Erneuter Satzungsbeschluss der 5. Änderung des Bebauungsplanes Nr. 2 "Schlossbereich - Wiesenkamp" der Stadt Dassow

<i>Amt Schönberger Land</i> Fachbereich IV <i>Datum</i> 21.03.2024	<i>Bearbeitung:</i> Deborah Horn <i>Bearbeiter/in-Telefonnr.:</i> 038828/330-1411
---	--

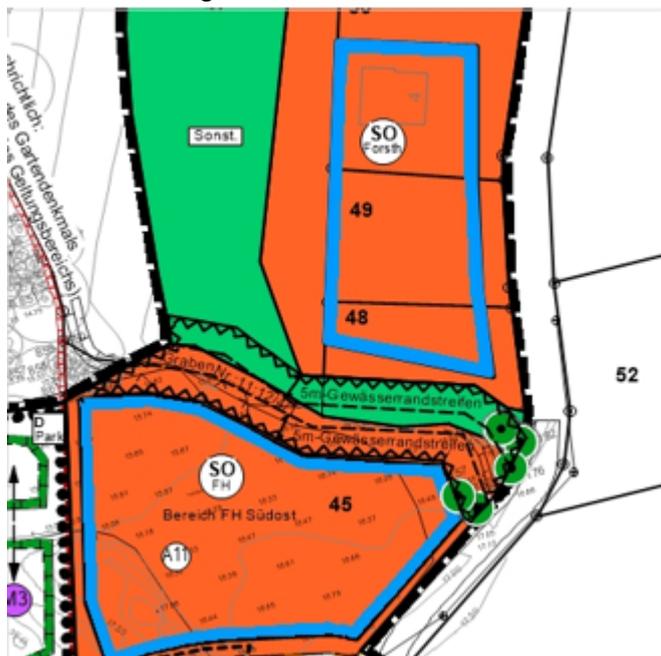
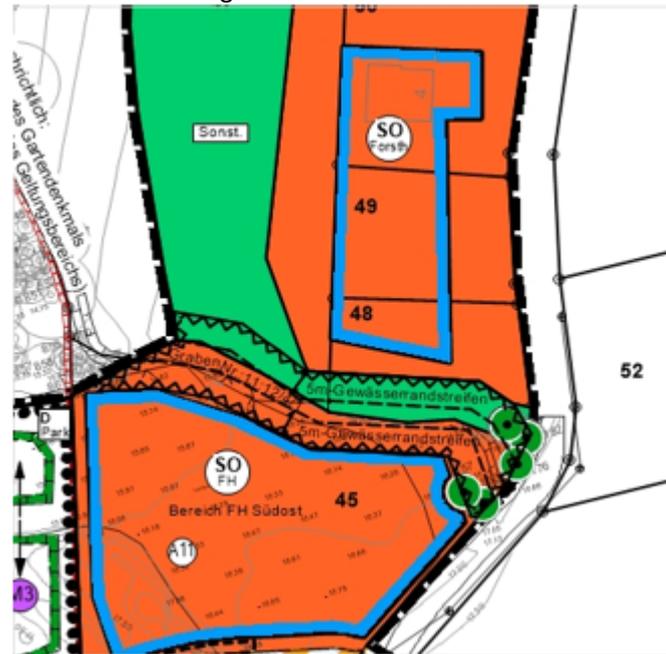
Die Untere Naturschutzbehörde des Landkreises Nordwestmecklenburg ist der Auffassung, dass der Bebauungsplan nicht bekannt gemacht werden kann und die Abwägung zu wiederholen ist, und zwar mit dem Ergebnis der Rücknahme der Baugrenzen der Flurstücke Fl.-St. 45, 48, 49, 50 in den Wurzelbereichen des vorhandenen Baumbestandes.

„Ein Baufenster im Wurzelschutzbereich von gesetzlich geschützten Bäumen steht einer naturschutzrechtlichen Bestimmung entgegen, da das Bauen im Wurzelschutzbereich eine verbotene Handlung im Sinne des § 18 Abs. 2 NatSchAG M-V darstellt. Dieses rechtliche Hindernis erweist sich auch als dauerhaft, da objektiv eine Ausnahmelage nicht gegeben ist. Die Baufenster sind daher außerhalb der Wurzelschutzbereiche anzuordnen, sodass die Bäume nicht geschädigt werden. Andernfalls ergibt sich möglicherweise eine rechtliche Unwirksamkeit des B-Plans mangels Erforderlichkeit (§ 1 Abs. 3 Satz 1 BauGB) ...“

Nach jeweiliger Aufhebung des Satzungs- und Abwägungsbeschlusses vom 12.12.2023 soll der Satzungsbeschluss mit geänderter Planzeichnung bzw. mit geänderten Baufenstern im Bereich der o.g. Flurstücke neu gefasst werden. Die geänderten Baufenster können dem unten dargestellten Planausschnitt entnommen werden („alte / neue Darstellung“). In den genannten Sondergebieten sind die Baufenster nunmehr außerhalb der Wurzelbereiche bestehender Bäume festgesetzt. Die Planzeichnung soll wie folgt im südöstlichen Bereich wie folgt geändert werden:

Bestandteil des erneuten Satzungsbeschlusses ist die geänderte Planzeichnung im oben dargestellten Ausschnitt („neue Darstellung“). Alle weiteren Unterlagen der Beschlussfassung vom 12.12.2023 behalten ihre Gültigkeit und bleiben unverändert.
